EDUCATIONAL SiPM PROJECT POSITIVE/NEGATIVE VOLTAGE REGULATOR BOARD

Title EDU SiPM POSNEG REG			INFN - LNF Via E. Fermi 54 (ex 40) 00044 FRASCATI ROMA	
Size: A4	Page Number: 1.	Revision:		
Date: 29/05/2020	Time: 16:16:13	Sheet 1 of 2		
File name: Front Page.SchDoc		Status

U_EDU SiPM POSNEG_REG
EDU SiPM POSNEG_REG.SchDoc

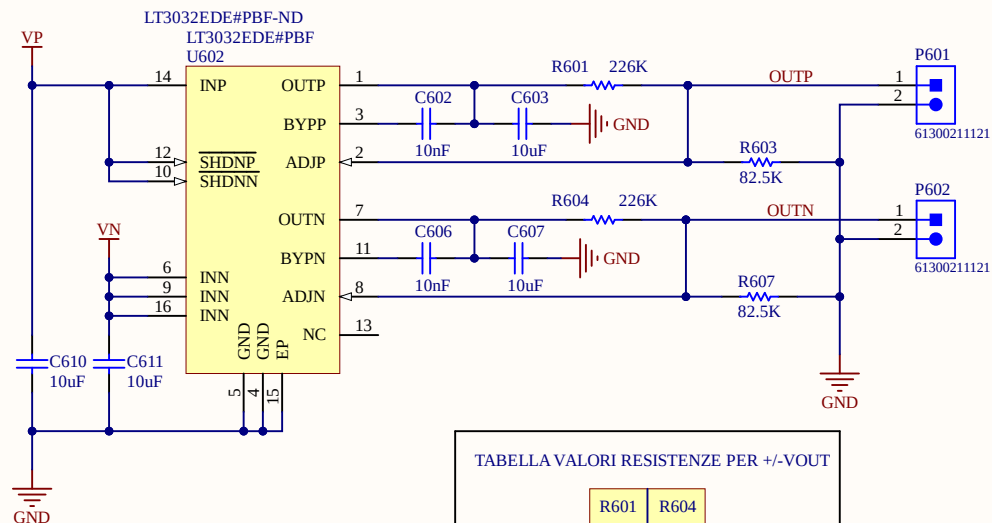
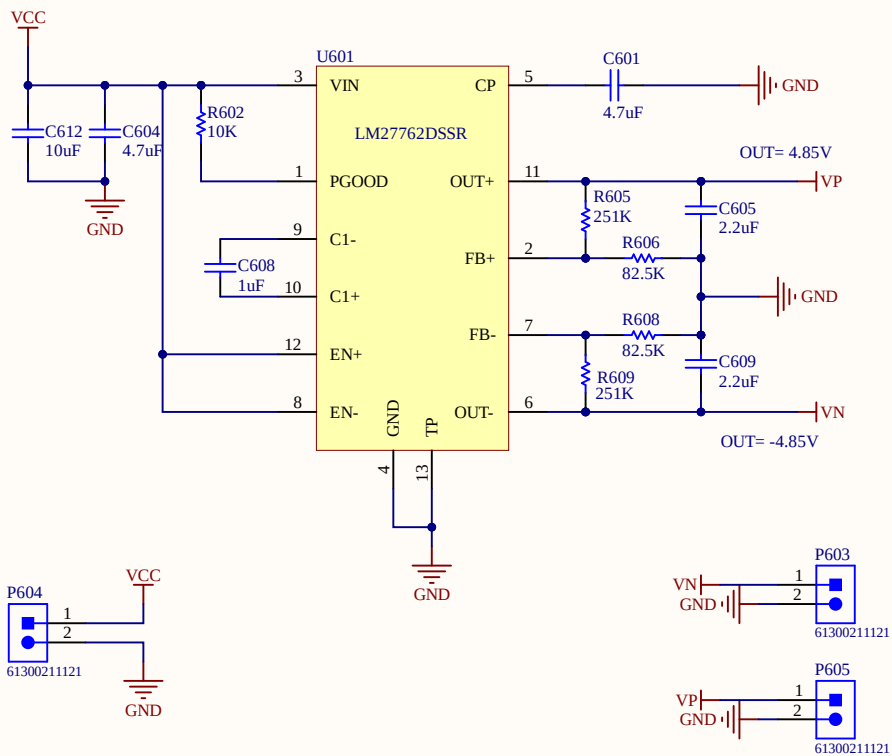
Note:
28/05/2020
1. Cambiato il valore di R608 a 82.5K
2. Corrette le connessioni dei condensatori C603 e C607 sono stati connessi sulle rispettive uscite
3. Cambiati i valori a R605 e R609 per ottenere un uscita +/- 4.85V
4. Cambiati i valori di C603 e C607 a 4.7uF come da datasheet
